LICITACIÓN PÚBLICA NACIONAL No. LO-13-J2T-013J2T002-N-11-2026

JUNTA DE ACLARACIONES

"MANTENIMIENTO EN EDIFICIOS DE LA TERMINAL DE TRANSBORDADORES", MAZATLÁN, SINALOA.

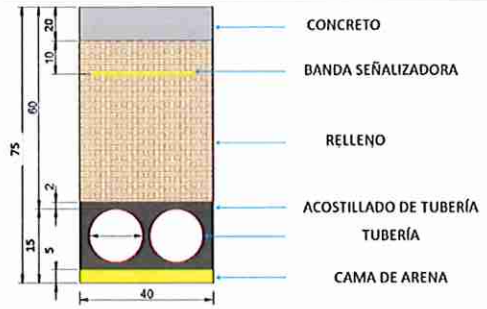
Nota N° 5.- Se le informa a los licitantes de las modificaciones en los **alcances de la Especificación Particular 66 (se anexa croquis)**, conforme lo siguiente: ----------

DICE	DEBE DECIR
E.P. 66 LICITACIÓN N°: LO-13-J2T-013J2T002-N-11-2026 CONCEPTO: N° 107 UNIDAD: M CONCEPTO 107: Deshabilitado de estructura de pasarela de Terminal de Transbordadores. DESCRIPCION: Deshabilitado con equipo mecánico de estructura de pasarela existente a base de Vigas "H" de 15x6" y columnas de tubo estructural 16.5" con un perímetro de 1.30 mts y escalera construida a base se estructura soporte de Viga "H" de 12.5x4" y Viga "H" de 4x8", con escalones construidos a base ángulo de 2". ALCANCES: 1. Señalamiento preventivo en las áreas por demoler, colocando letreros legibles. 2. La demolición se realizará por el método que más le convenga al contratista y que apruebe la Entidad. 3. Deberá retirarse el acero de refuerzo de la estructura, considerando su recuperación, el Contratista deberá especificar si utilizará equipo manual o de oxicorte para su retiro, incluye; acopio del material desmantelado en el sitio indicado por la Entidad. 4. **Para la junta y acopio de los materiales producto de las demoliciones, se considerará una estación de máximo 50 m, sitio que será señalado por el Residente de Obra designado por la Entidad.**	E.P. 66 LICITACIÓN N°: LO-13-J2T-013J2T002-N-11-2026 CONCEPTO: N° 107 UNIDAD: M CONCEPTO 107: Deshabilitado de estructura de pasarela de Terminal de Transbordadores. DESCRIPCION: Deshabilitado con equipo mecánico de estructura de pasarela existente a base de Vigas "H" de 15x6" y columnas de tubo estructural 16.5" con un perímetro de 1.30 mts y escalera construida a base se estructura soporte de Viga "H" de 12.5x4" y Viga "H" de 4x8", con escalones construidos a base ángulo de 2". ALCANCES: 1. Señalamiento preventivo en las áreas por demoler, colocando letreros legibles. 2. La demolición se realizará por el método que más le convenga al contratista y que apruebe la Entidad. 3. Deberá retirarse el acero de refuerzo de la estructura, considerando su recuperación, el Contratista deberá especificar si utilizará equipo manual o de oxicorte para su retiro, incluye; acopio del material desmantelado en el sitio indicado por la Entidad. 4. **Para la junta y acopio y estivo de los materiales producto de las demoliciones en forma ordenada, se considerará una estación de máximo 150 m, sitio que será señalado por el Residente de Obra designado por la Entidad.**

5. Para el pago se considerará el <u>METRO LINEAL</u> como sigue:	5. Para el pago se considerará el <u>METRO LINEAL</u> como sigue:
1. **Columnas de tubo estructural de acero de 16.5" con un perímetro de 1.30 mts. Con un espesor de 3/8" y una altura promedio de 3.68 mts. Y atravesaños del mismo tubo de 1.60 mts. De largo.**	1. **El deshabilitado de las Columnas de tubo estructural de acero de 16.5" con un perímetro de 1.30 mts. Con un espesor de 3/8", una altura promedio de 3.68 mts. y travesaños del mismo tubo de 1.60 mts. de largo. Se deberá de considerar en una sola PIEZA conformada como sigue:** • **Dos columnas de Columnas de tubo estructural de acero de 16.5" con un perímetro de 1.30 mts. con un espesor de 3/8" y una altura promedio de 3.68 mts.** • **Travesaño unión de columnas de tubo estructural de acero de 16.5" con un perímetro de 1.30 mts., con un espesor de 3/8" y un largo de 1.58 mts.** • **Por lo cual se deberá de realizar corte con equipo de oxicorte en la parte inferior de cada columna y en la parte superior de las mismas por la parte de abajo de la placa de 60x60x1/2" (ver anexo N°1).** • **Se deberá considerar 4 (cuatro) cortes de 1.30 mts., por cada marco deshabilitado, integrado por dos columnas y un travesaño de tubo.**

2. **Largueros de Viga "H" de 15x6" con un espesor de ½".** • **Atravesaños de Monten de 4x2".**	2. **Para el deshabilitado de Largueros de Viga "H" de 15x6" con un espesor de ½".** • **Se deberá de considerar el corte de la Viga "H" de 15x6" con un espesor de ½" al centro de cada claro existente entre columna y columna de 12.00 mts.** 3. **Para el deshabilitado de los Travesaños de canal monten de 4" x 2".** • **Se deberá de considerar el corte en cada extremos, de alma a alma, de la Viga "H" de 15x6" (larguero).**
